OGGETTO: **FIUMICINO - Progetto di completamento di Fiumicino Sud - Aeroporto "Leonardo da Vinci" (RM).**
Procedura riferita al Decreto legislativo 3 aprile 2006, n. 152 "Norme in materia ambientale" e s.m.i. .
Proponente: Enac - Ente Nazionale per l'aviazione civile
Parere del Ministero per i Beni e le Attività Culturali

Progetto di completamento di Fiumicino Sud- Acroporto " Leonardo da Vinci"
Dirigente del Servizio IV: Arch. Roberto BANCHINI
Responsabile del Procedimento e della U.O.TT.3: Arch. Dir .Coord. Stefania CANCELLIERI
Uff. tel. 06/58434435 - Email stefania.cancellieri@beniculturali.it

Planimetria di inquadramento generale

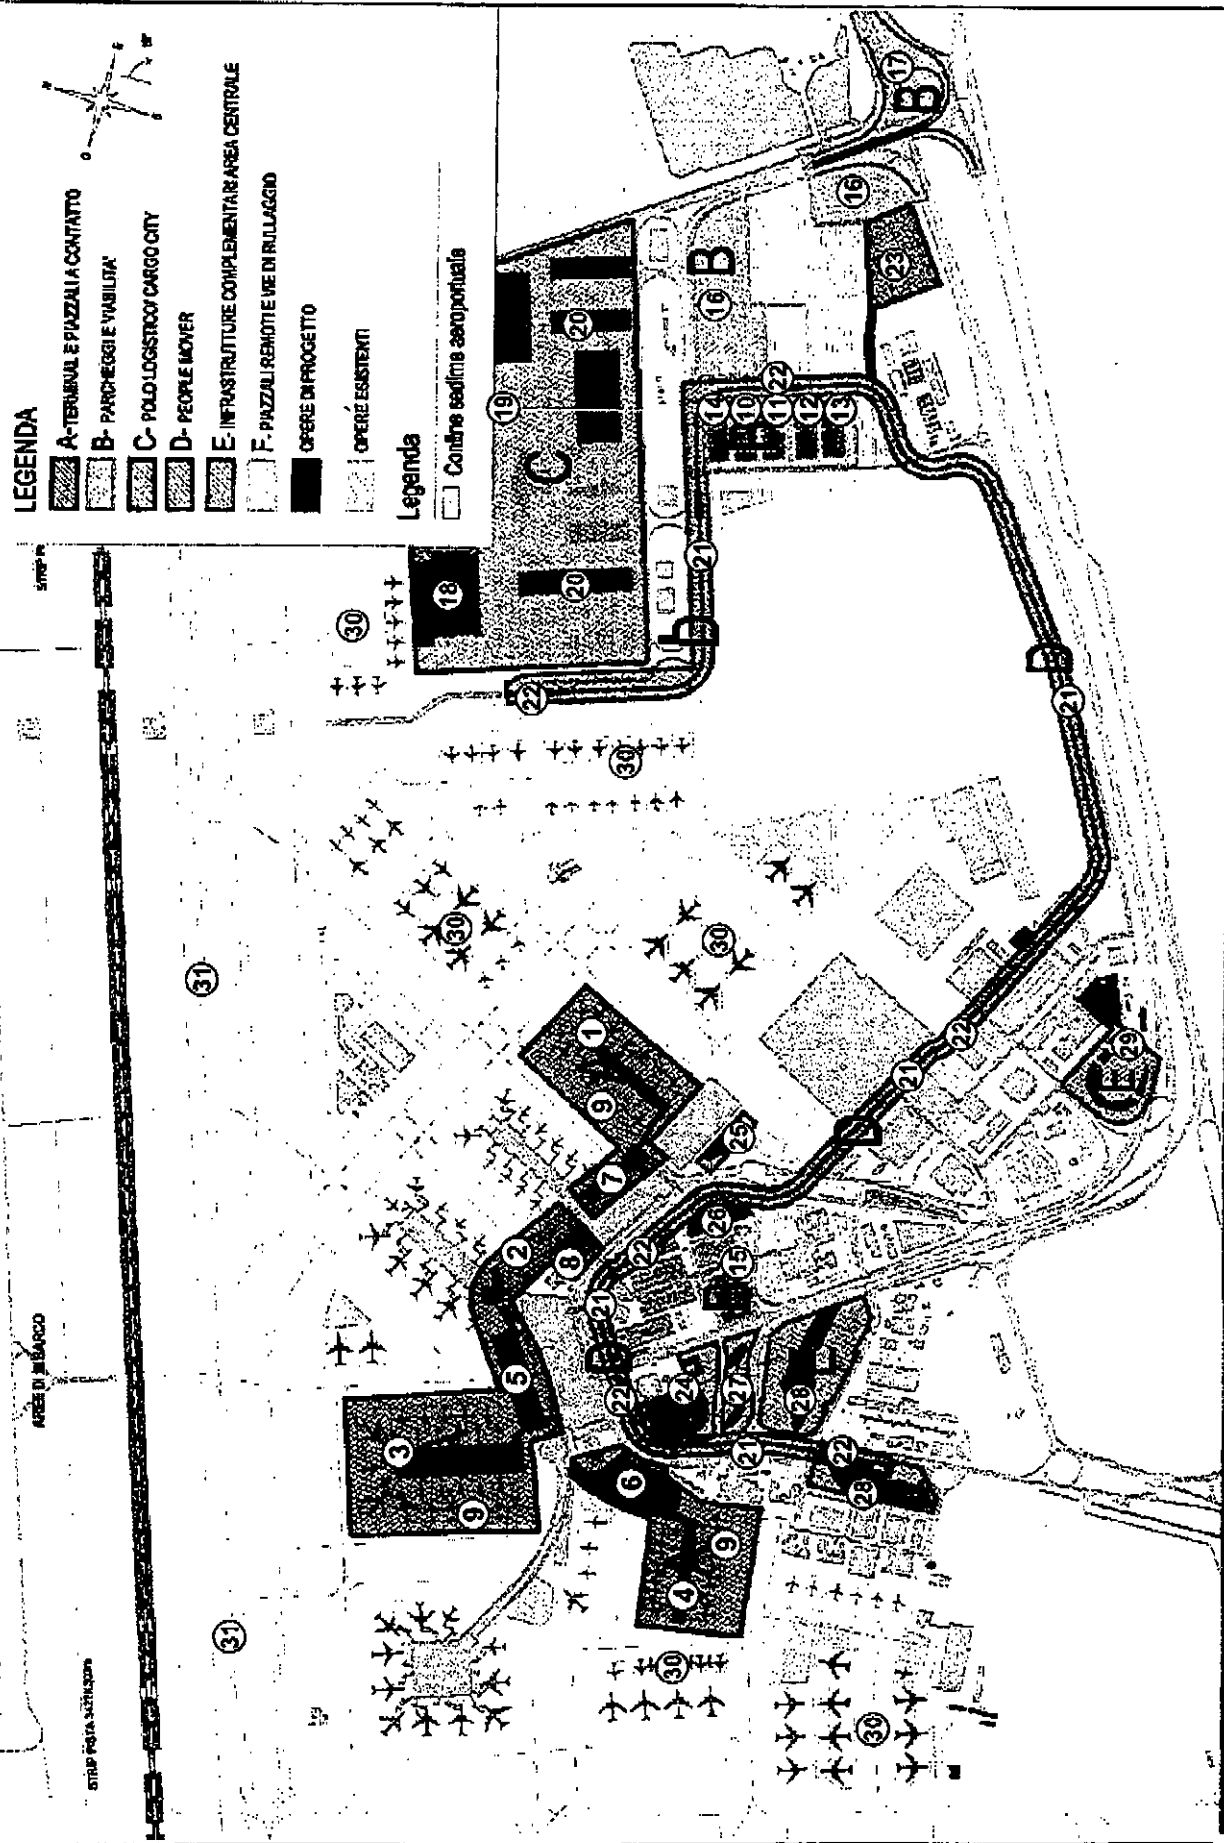
- 7) Data la posizione baricentrica e la localizzazione limitrofa alla strada principale di accesso all'aeroporto dell'edificio, contrassegnato al n. 26 sulla planimetria allegata, che dagli elaborati pervenuti sembra presentare un particolare impatto sul contesto circostante dovrà essere elaborata una integrazione progettuale (sezioni e prospetti nei punti più significativi) per valutare una soluzione il più possibile in armonia con il sito anche prevedendo un possibile arretramento del prospetto
